התייחסות עיריית חדרה למידע שהוצג למועצה

הארצית לתכנון ובניה לתמ"א 37 ו':

מהדורה חמישית 7/4/2011

Table 16 – Sandia Report Vapor Dispersion Distances to LFL¹⁸⁷

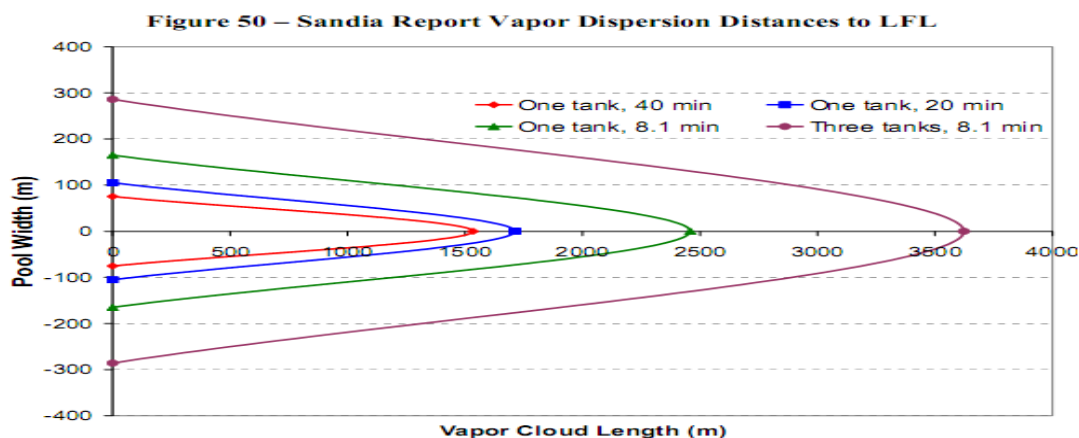
3.12 במעבדות Sandia שבהן נעשים מירב הניסויים בארה"ב , נקבע כי למיכל אחד , באירועים מכוונים [Intentional events] , זמן השיחרור הוא כ- 8 דקות²²:

Figure 8: Hazard Impact of a Terrorist Attack on a 200,000 m³ LNG Tanker Leading to Pool Fire or Thermal Radiation Hazard Zones expressed using Probabilities in Percent Fatality.

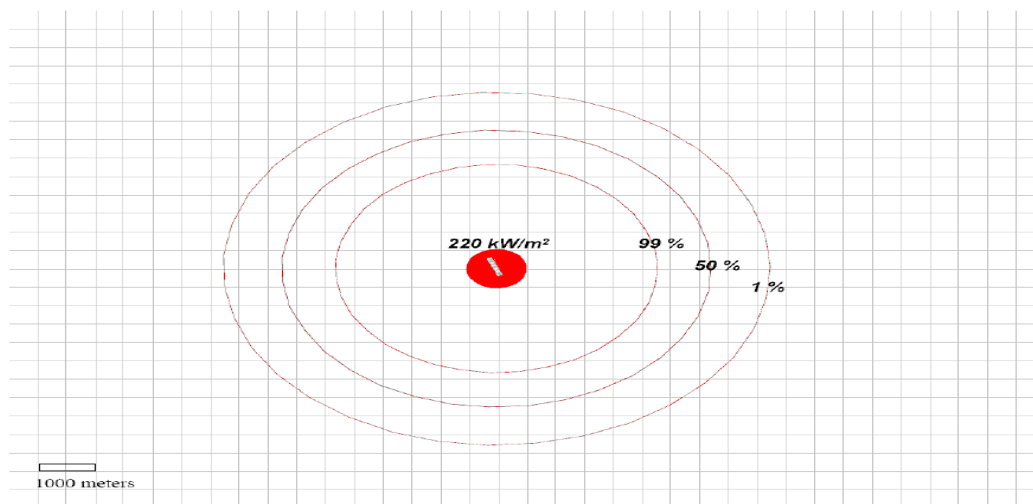
3.21.4 והנה כי כן דעת מומחים רבים מחשבת לפי שטף החום הנמוך יותר היוצר מרחקי הפרדה גדולים הרבה יותר המחושבים, עקרונית, לפי הגרף הבא:²⁸

מגרף זה בצירוף המלצות המומחים שהוצגו לעיל מראים כי טווח הבטיחות למתקן בים צריך להיות, רק מסוגיית חישובי הבטיחות הפשוטים ביותר, לא קטן מ- 3.7 ק"מ למצב של 50% תמותה, ושל כ- 5 ק"מ למעגל 1% תמותה, במידה ומחשבים בגרף המשלב תרחיש של ארוע טרור (ועוד לא מדובר על רק"ק הפוגע באוניה):²⁹

"טבעת האש" הצפויה באזור - טווחי הטבעות בק"מ

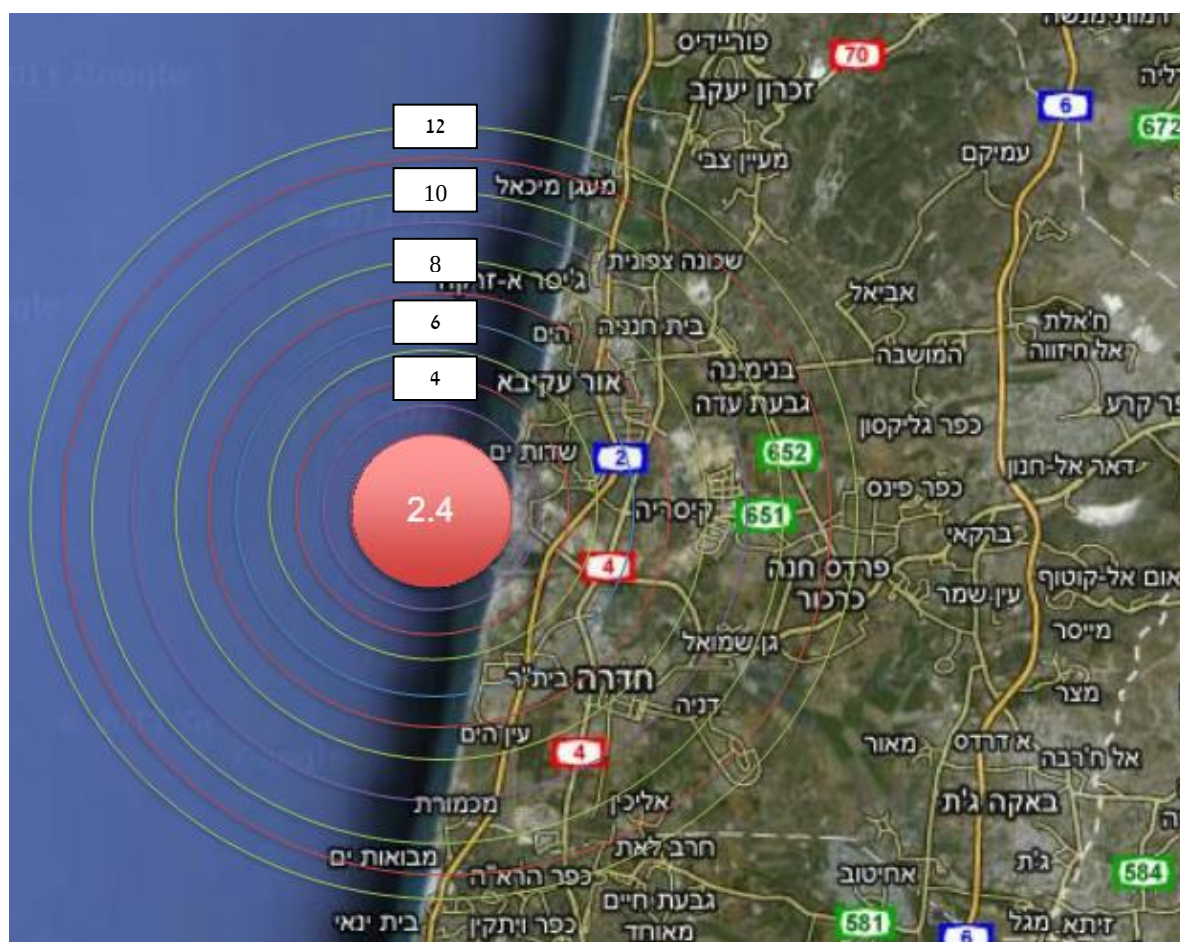
ולסיכום מידול הטווחים ומרחב הסיכון ו"טבעת האש" הצפויה באזורינו לאור כל החישובים שהוצגו: נדרש להתייחס למרחקי בטיחות נדרשים בין 9-12 ק"מ מהמתקן בים.
